**Avis de la mission régionale d'autorité environnementale  
sur Projet d'un parc photovoltaïque au sol « Peyrehitte 3 » à  
LANNEMEZAN (65)**

N°Saisine : 2022-011254

Avis émis le 16 janvier 2023

Figure 2 : plan de masse du projet issu de l'étude d'impact

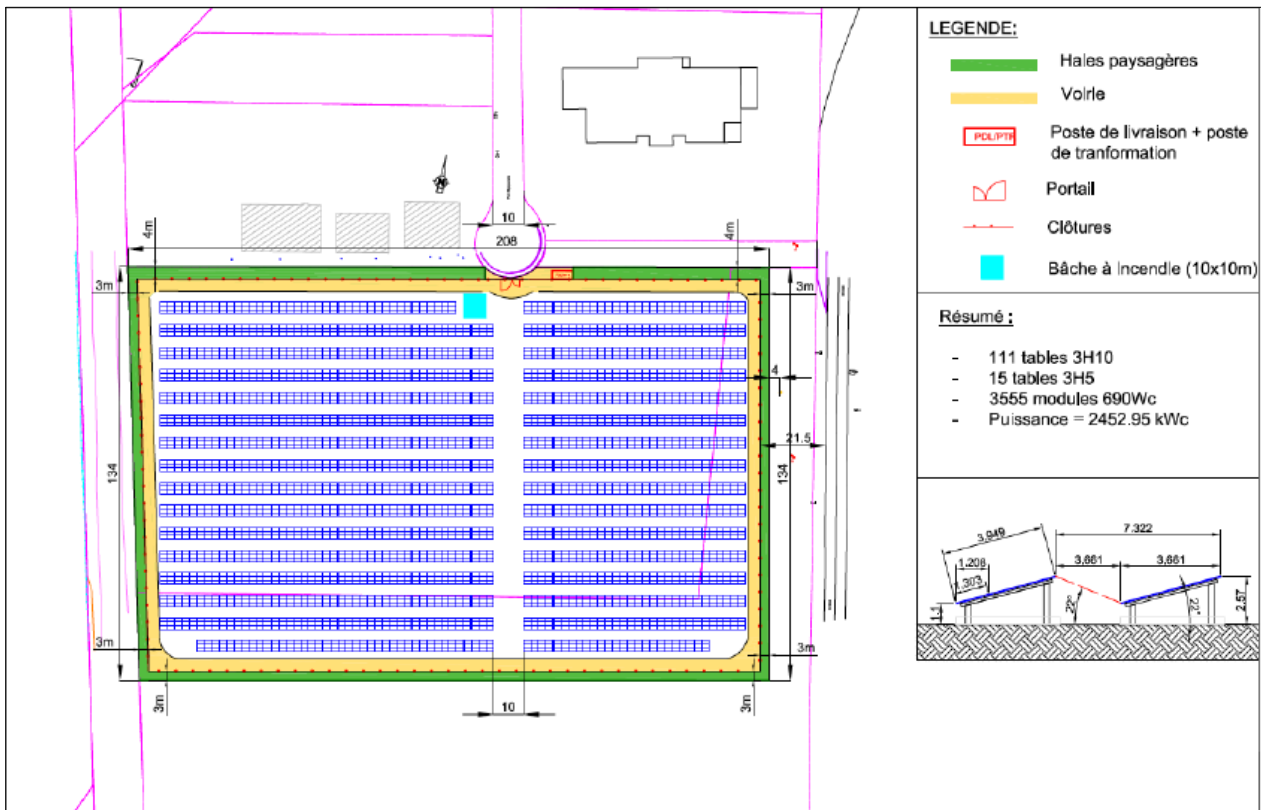
La MRAe rappelle le contenu de l'article L. 122-1 du code de l'environnement qui précise que « *lorsqu'un projet est constitué de plusieurs travaux, installations, ouvrages ou autres interventions, il doit être appréhendé dans son ensemble, y compris en cas de fractionnement dans le temps et dans l'espace et en cas de multiplicité de maîtres d'ouvrages, afin que ses incidences soient évaluées dans leur globalité* ». Certains éléments du projet ne sont pas décrits dans le dossier. Le raccordement du parc photovoltaïque au réseau électrique public est décrit de manière trop sommaire et manque de précision. Le dossier précise que le parc photovoltaïque sera raccordé au niveau d'une ligne HTA à proximité, deux emplacements sont mentionnés rue de Peyrehitte (p 35 de l'étude d'impact) et rue Hippocrate (p 174 de l'étude d'impact). Aucun tracé prévisionnel n'est proposé. Le poste source final d'accueil n'est pas précisé.

**La MRAe recommande d'explicitier le tracé du raccordement électrique et de compléter le dossier par une analyse de son incidence potentielle sur les habitats naturels, la faune, la flore et le paysage. Selon les résultats de cette analyse, la MRAe recommande d'intégrer les mesures d'évitement, de réduction ou de compensation appropriées.**
